Keuringsverslag van een elektrische laagspanning- en zeer lage spanningsinstallatie

NIET CONFORM

Straatnaam Prins Karelstraat
Huisnummer 22
Busnummer B
Postcode 9100
Gemeente SINT-NIKLAAS
Land België

Controlebezoek van een oude huishoudelijke elektrische installatie van een wooneenheid bij verkoop op vraag van de verkoper volgens (KB 08/09/2019) - AREI Boek 1- 8.4.2. en 8.2.1. en 4.2.4.3.

Afbeelding schakel- en verdeelbord:

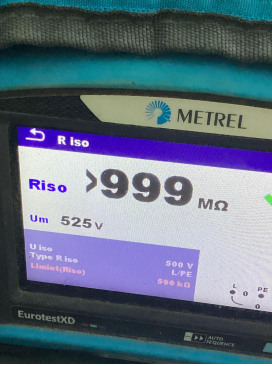
- I5.06 De deur en/of afschermplaat van het schakelbord dient (terug)geplaatst te worden. Aanraking van onder spanning staande delen mogelijk. (Boek 1 Afdeling 5.1.4. en 5.3.5.1.A. en 4.2.2.3.)

- I5.08 Beschadigd en gebroken materiaal dient vervangen of hersteld te worden. De beschermingsgraad van het verdeelbord tegen rechstreekse aanraking is onvoldoende. (niet tenminste IPXX-B) (Boek 1 Onderafdeling 4.2.2.3.)

- I5.10 De genaakbare, naakte onder spanning staande delen zijn onvoldoende afgeschermd. (Boek 1 Afdeling 5.1.4. en 4.2.2.3.)
- I5.11 Niet gebruikte invoeringen van het verdeelbord zijn niet correct of onvoldoende afgedicht. (Boek 1 Afdeling 5.1.4. en 4.2.2.3.)
